## **MORT et RENAISSANCE**

Réhabilitation du bâtiment administratif des

**MINES DE PONTPEAN**

Projet proposé par l'association GALENE

Bâtiment administratif des mines de Pontpéan  
REZ DE CHAUSSEE Projet cabinet TITAN

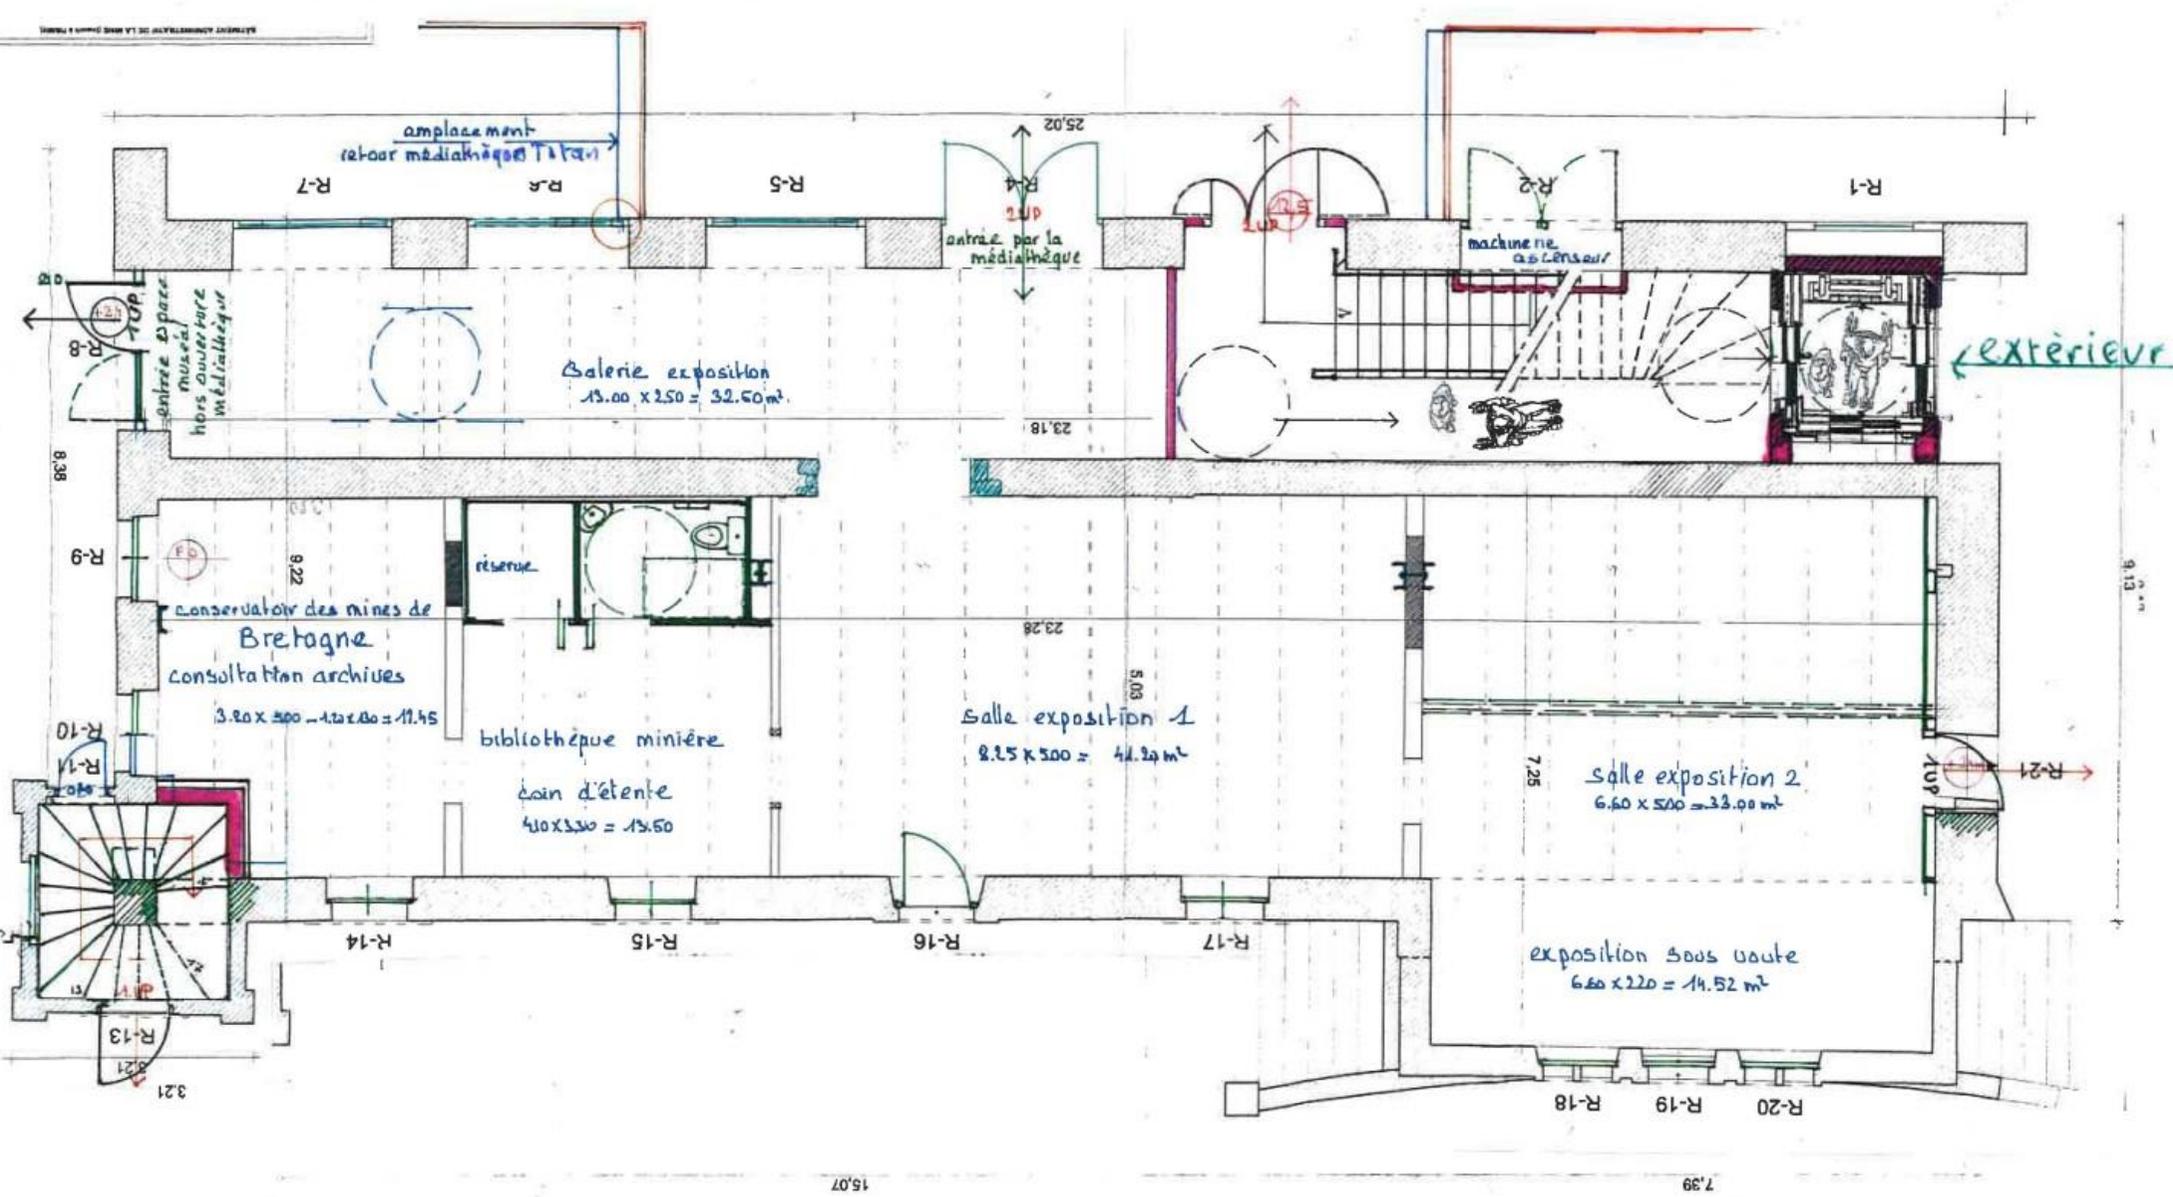
Au vu du projet APD du Cabinet TITAN, l'implantation d'un escalier apparemment en béton dans la pièce emblématique de ce niveau, la salle « voutée » va détruire la totalité d'un plancher en voutains de briques sur poutrelles métalliques, chef-œuvre de l'architecture du 19<sup>ème</sup> siècle. Il fait naturellement parti de l'inscription à l'inventaire provisoire des Monuments Historiques. Cet ensemble escalier/ascenseur n'a pas sa place à cet endroit, vu son positionnement à l'intérieur du rez de chaussée. Il ne permet pas un accès direct depuis l'extérieur pour l'ascenseur. L'escalier présente des irrégularités PMR, qui si celui-ci était maintenu en son emplacement projeté, devrait démolir la cloison séparative entre les pièces Ouest et centrales. (ISMH). Les toilettes dédiées à l'espace médiathèque n'ont pas plus leur place à l'endroit présenté. Elles ne sont pas compatibles aux besoins : 1 toilette mixte PMR – 1 toilette mixte standard pour une médiathèque qui couvre hors zone accueil/tampon 312.00m<sup>2</sup>, prévus pour la consultation adultes et enfants totalisant une surface shob de 565.00m<sup>2</sup>. Le quantitatif sanitaire n'est pas atteint, voire un manque de respect des usagers de ladite médiathèque hommes-femmes-enfants. L'installation de toilettes en nombre raisonnable peut très bien trouver sa place à l'intérieur de l'espace médiathèque.(voir page 39)

Un « coin cuisine » affecté exclusivement au personnel (2 personnes) de la médiathèque, ouvert sur 4 jours de la semaine, répartis entre matinée et après-midi totalisant 12h60 et fermée de 12 à 14 heures au public. Il n'est pas imposé d'avoir un local interne à cet usage. Celui-ci, s'il est maintenu avec les toilettes, va engendrer des croisements d'utilisateurs bibliothèque allant aux toilettes, les visiteurs du musée regardant l'exposition temporaire, avec l'évacuation des personnes occupants les étages supérieurs sortant de l'escalier encoisonné. Celui-ci débouchant dans la galerie affectée à l'espace muséal donc réservée aux visiteurs va provoquer des bouchons, et de l'insécurité en termes d'évacuation des personnes avec risques de panique.

- Nous découvrons un ensemble de poteaux réparti sur la longueur du rez de chaussée sans nécessité objective à destination de soutènement du plancher 1<sup>er</sup> étage.
- la place d'une exposition temporaire doit être dans le hall d'accueil de la médiathèque, pour « meubler » cet espace, et inviter le public de la dite médiathèque à venir voir l'espace muséal. Cela se pratique dans la plupart des médiathèques consultées. Dans le dernier projet présenté par le cabinet Farell, cet espace, à cause des toilettes et réfectoire est réduit à sa plus simple expression, ramené au rang de couloir.

Dans la proposition de Galène, tous les locaux du rez de chaussée sont exploitables, surtout la récupération de la pièce emblématique du bâtiment : la salle « voûtée » avec une sortie de secours dans la porte existante pignon Ouest. Celle-ci devra être élargie pour répondre à la norme de 1 UP. La baie d'ouverture du pignon Est est disponible pour une autre sortie de secours, et entrée accessoire en période de fermeture de la médiathèque.

- L'escalier d'accès au 1<sup>er</sup> étage et l'équipement d'un ascenseur sont proposés dans la galerie côté Sud - Ouest d'une largeur de 2.50m. Cette galerie peut contenir un escalier de 2 unités de passage (2UP) d'une largeur de 140/120 laissant un passage d'accès à l'ascenseur PMR : fauteuil roulant plus accompagnant. L'ascenseur devra être rigoureusement réservé aux personnes handicapées et à mobilité réduite, un code d'accès est très recommandé.

- Pour garder l'aspect d'origine du rez-de-chaussée :
  - Les plafonds voutains seront conservés en l'état après contrôle de solidité - renfort de la poutre métallique de la salle Ouest. Cette poutre n'est pas porteuse mais a fait partie d'un ancien soutènement. Celle-ci n'est pas « pourrie » mais partiellement rouillée par l'âge et le manque d'entretien. Par inquiétude s'il y a, celle-ci peut être remplacée par une poutrelle neuve ou mieux, doublée par des fers en U assemblés, cas typique dans la rénovation.

- Les murs intérieurs et cloisons resteront à l'état brut à l'exception du mur extérieur Ouest dissimulant sa vétusté et poteaux de soutènement du plancher haut. Par cette proposition, il n'y aura qu'un seul percement au lieu de 3 pour le dossier Titan dans le mur de refend face à la baie centrale de la galerie de même largeur, soit 2.00 ml de large (3 UP)

- Le sol de la galerie sera ramené au même niveau des autres salles « Nord » avec un simple enduit ciment taloché suivant l'existant.
  - L'escalier crée sera en armature métallique afin de garder un aspect historique des bâtiments industriels de la fin du 19<sup>ème</sup> siècle. Il faudra, compte tenu des espaces encloués, une sortie de secours qui sera aménagée vers la médiathèque dans sa partie sas, rattachant la médiathèque au bâtiment historique.

- La porte d'origine sera maintenue en l'état pour servir de porte de service pour les associations animatrices.
  - Pour Galène, les poteaux nécessaires au soutènement dudit plancher, seront à l'aplomb des 2 poteaux de la structure déjà existante au 1<sup>er</sup> étage. Ceux-ci seront exécutés en poutres métalliques de sections appropriées soit

**1° ETAGE    Projet cabinet TITAN**

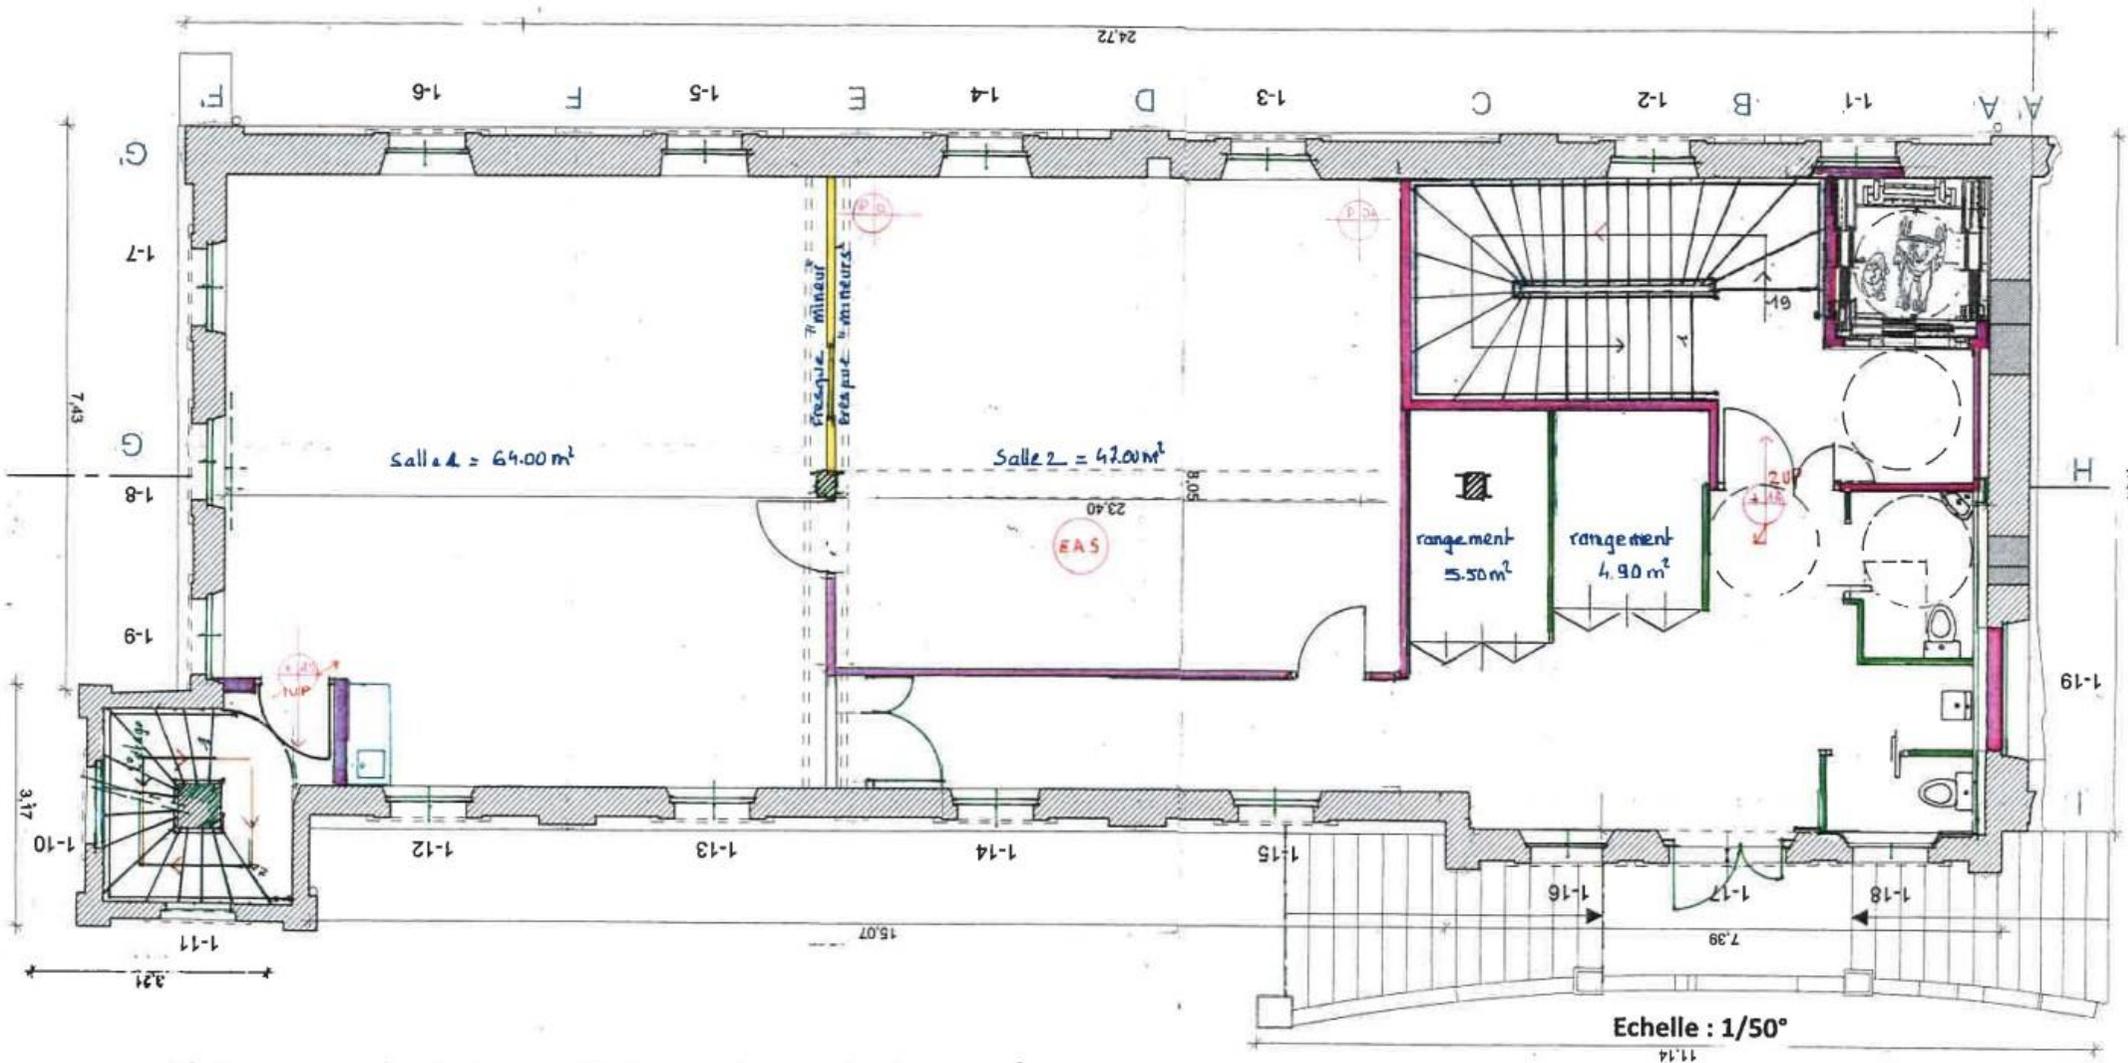
- L'ensemble du cloisonnement existant et poteaux brique sont démolis pour créer 2 Salles de réunions associatives avec escalier d'accès du rez-de-chaussée/étage et ascenseur à ouverture simple face, local de rangement matériel de salles. Il n'est pas prévu de toilettes à ce niveau, ni rangement associatif

- Des poteaux de soutènement du futur plancher du 2<sup>ème</sup> étage sont répartis entre 5 et 6 m d'écartement à 3m de la façade Nord (non central).

- Il n'y a pas d'accès direct à l'ascenseur à partir de l'extérieur au rez de chaussée pour les personnes handicapées moteur et à mobilité réduite en période de fermeture de la médiathèque et espace muséal. Cela est incompatible avec les normes en vigueur : Article L-111-7-3 du CCH. D'autre part, il n'est pas adapté pour recevoir un handicapé en fauteuil roulant avec accompagnant (1.00 X 1.30 présenté au lieu de 1.10 X 1.50 réglementaire, porte de 0.90 d'ouverture).

- Comme au RDC, l'implantation de l'escalier/ascenseur au centre Ouest du bâtiment, présente les mêmes anomalies : marche manquante, recul préhensif, sens d'ouverture des sorties de secours tant Ouest que Est, saillies dans les dégagements.

- Absence de sanitaires.
- Les coffres bas sont maintenus alors qu'ils présentent une dangerosité due à leurs hauteurs basses et mobilité sur roulettes.

La proposition de Galène respecte les conditions d'exploitation ERP et PMR.

L'ascenseur sera en accès direct de l'extérieur à partir du rez-de-chaussée dans le passage voûté du pignon Ouest, exclusivement réservé aux PMR avec accès sur code. Cet ascenseur par ses besoins d'accès différents, sera de type 3 faces d'accès PMR, 1.50 X 1.50 utile

- L'arrivée de l'escalier droit du rez-de-chaussée sera enclouée avec l'ascenseur au palier 1<sup>er</sup> étage par une porte 2 UP. L'entrée principale sera maintenue à la porte d'entrée existante de 2 UP, ouverture vers l'extérieur

- Un hall d'accueil spacieux avec toilettes PMR et standards. Couloir de desserte des salles 2 UP. Locaux de rangement matériel de salles (1 rangement indépendant par salle)

- 2 salles spacieuses comme souhaitées par la municipalité dont une sortie de secours Nord/Est communicante dans l'escalier tour suivant normes de sécurité.

- Dans l'espace, nous avons 2 poteaux en assemblage brique d'époque que les constructeurs du 19<sup>ème</sup> siècle ont implantés d'après certainement une étude des charges. Ceux-ci sont dans l'axe du bâtiment. Ils peuvent être absolument conservés, vu leurs sections avec une poutre maîtresse sur la longueur du bâtiment pour supporter l'ensemble du futur plancher 2<sup>ème</sup> étage, ou à défaut les remplacer par des poteaux métalliques type H ou similaire. Il n'est pas nécessaire de multiplier le soutènement du plancher 2<sup>ème</sup> étage. Les architectes et constructeurs de ce bâtiment à l'époque n'avaient pris aucun risque inconsidéré. Seul un Bureau d'Etudes Indépendant en béton armé peut valider la faisabilité de conservation ou le remplacement des poteaux porteurs ainsi que le dédoublement du plancher bas existant ramenant celui-ci au rang de « décoratif »

**2° ETAGE    Projet cabinet TITAN**

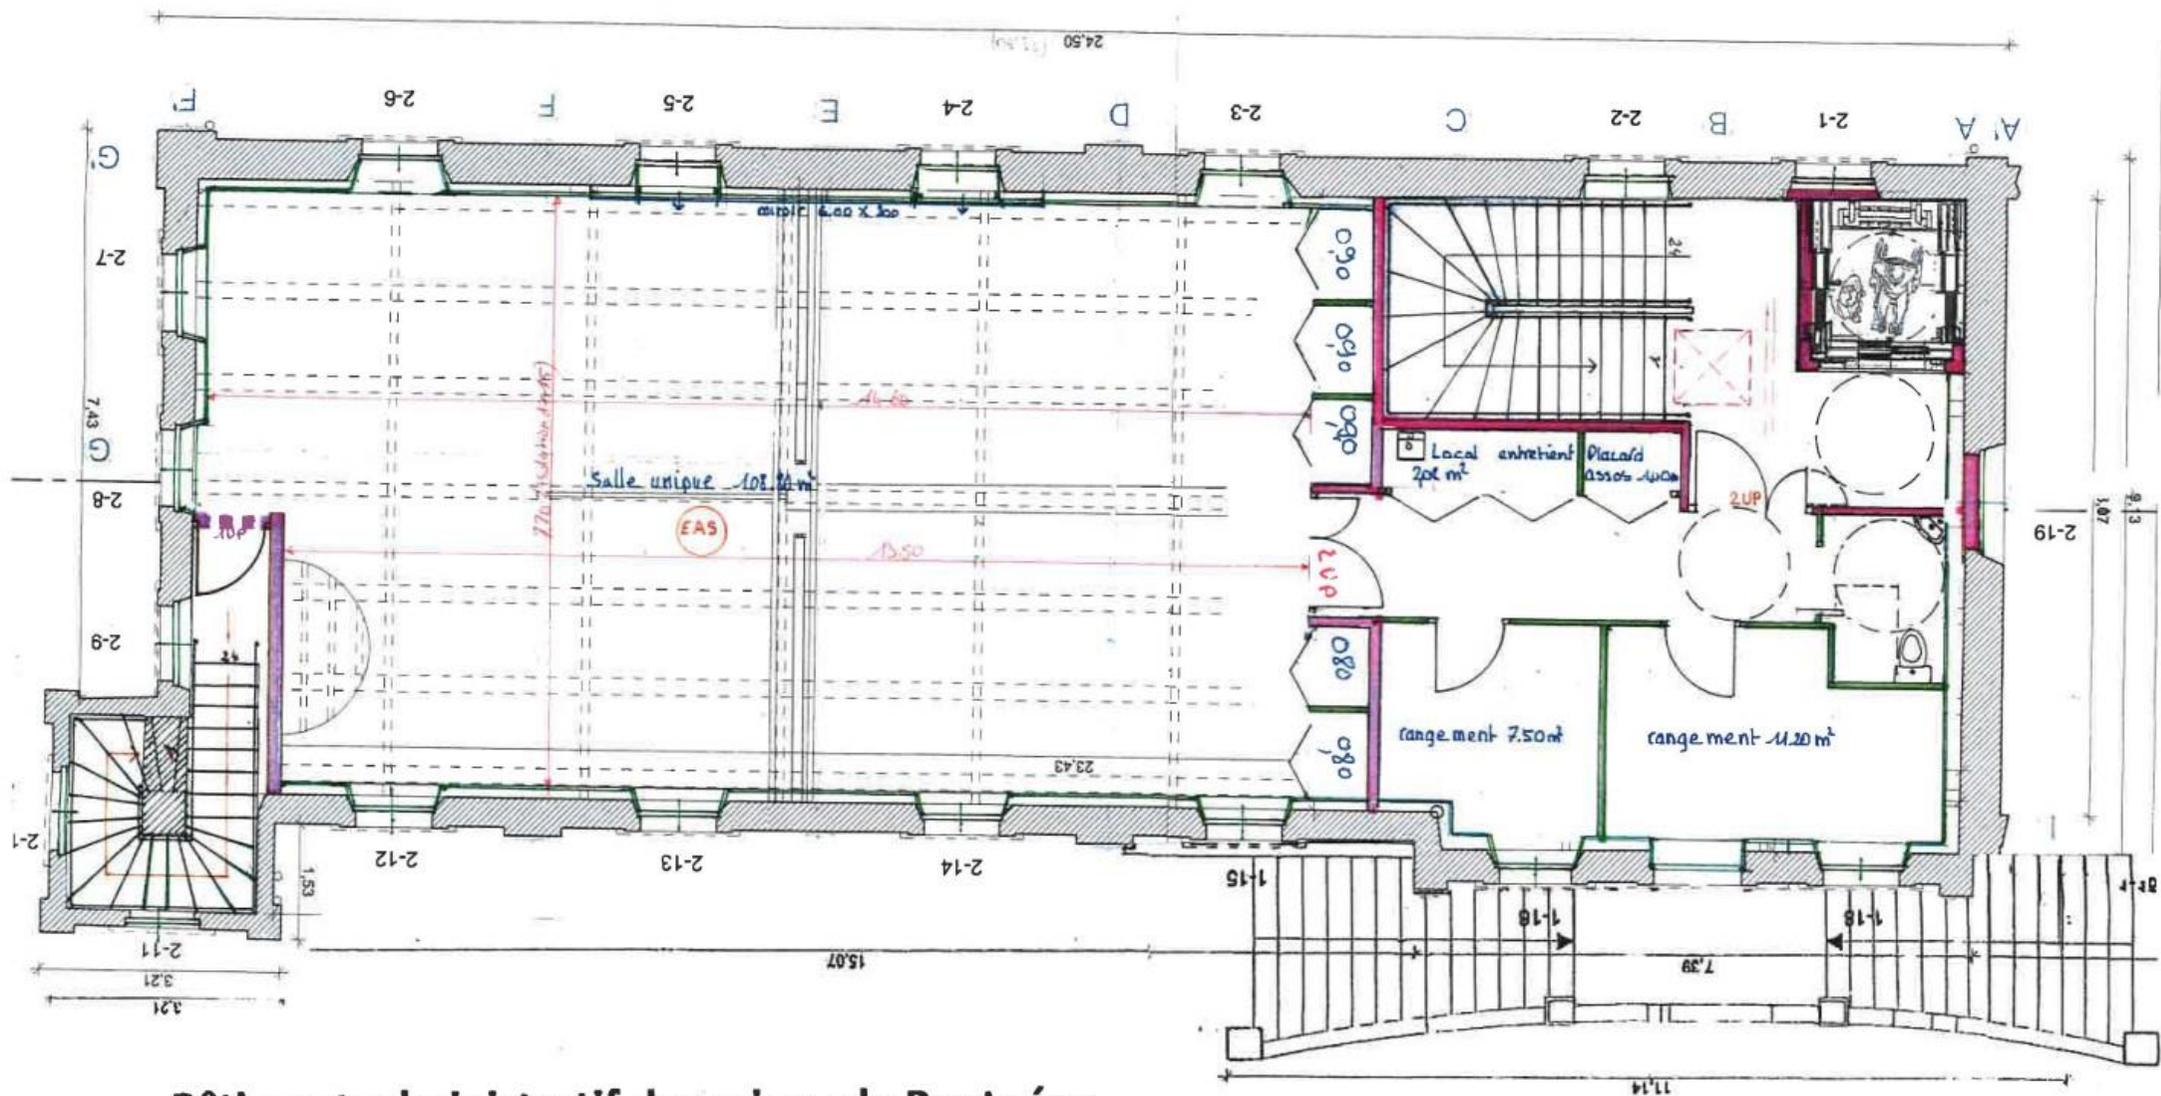
- Nous observons des locaux de rangement associatif sur le mur pignon Est réduisant la longueur d'utilisation, et l'obstruction de trois fenêtres de qualité d'éclairage naturel. Par contre, nous découvrons des vestiaires avec lavabo, totalement incongrus pour les besoins des utilisateurs qui ne demandent que des rangements, stockages de matériel et penderie. Ce local serait-il prévu pour des activités artistiques parallèles nécessitant ce genre de besoins... ?.

- Les placards façade Nord sont maintenus. Compte tenu de l'épaisseur des placards Nord et d'un couloir d'entretien, il resterait une salle de 6.10m de profondeur par 14.20m de largeur, incompatible pour sa profondeur à des répétitions de danses et chorégraphies. Les placards en façade Nord après consultations près des associations utilisatrices, n'ont aucune utilité de rangement car peu profond et sélectif.

- D'autre part, est implantée une cloison pleine devant le mur Sud 0.61 d'espacement de celui-ci. Elle va masquer 4 fenêtres sur les 6 existantes sous prétexte de la pose d'un miroir, neutralisant là-aussi tout éclairage naturel. Les professionnels travaillant sur du bâti existant et de caractère sont souvent confrontés à des emplacements d'ouvertures extérieures non favorables à leur aménagement intérieur. Dans ce cas, on utilise du film occultant noir ou anthracite donnant un aspect vu de l'extérieur d'une pièce non éclairée.

- En terme d'accessibilité, une telle largeur de 0.61m pour nettoyer les vitres des fenêtres 2 à 3 fois par an est totalement dispendieuse et incompatible au Code du Travail vue l'étroitesse des conditions de manœuvre sans contournement, et à savoir qu'une échelle pliante utilisée à ce type d'action fait d'ordinaire 0.80m d'empâtement

(cotes prises sur une échelle pliante du commerce utilisée par tous citoyens ordinaires). Cette cloison inutile et couteuse devrait être supprimée, ainsi que les rangements sur pignon Est.

- Le toilette « standard » n'est pas dimensionné en termes de normes sanitaires ERP
- A ce que l'on veut bien entendre, les aménagements sont issus d'un inventaire Médiéval, et non des associations utilisatrices.

### Propositions Galène

- Des aménagements judicieux suivant les besoins peuvent être implantés sur le palier et dans la salle soit :  $0.80 \times 4 + 7.50 + 11.00 + 1.00 = 23.00 \text{m}^2$  de surface utile.

- L'escalier/ascenseur sera dans la continuité des 2 autres étages, encloué avec système de désenfumage en toiture
- Un toilette PMR sera installé sur le palier permettant aux associations occupantes de cet étage d'utiliser les toilettes des 2 niveaux soit 2 PMR + 1 standard.

- Ne pouvant pas « pousser les murs » (le mot n'est pas de nous), les associations rencontrées se contenteraient aisément des 7.70m de profondeur sur 13.50m de largeur utile (proposés).

- Cette salle possède un miroir de 6.00 X 2.00m. qui convient parfaitement aux utilisateurs. Si celui-ci est implanté dans l'axe du mur Sud de la future salle, il faudra « condamner » 2 fenêtres. Pour assurer un accès à ces 2 fenêtres obturées dans le cadre de contrôle qualité et nettoyage (quasiment inutile), des panneaux démontables sur vérins encadrés seront habilement utilisés type mur rideau.
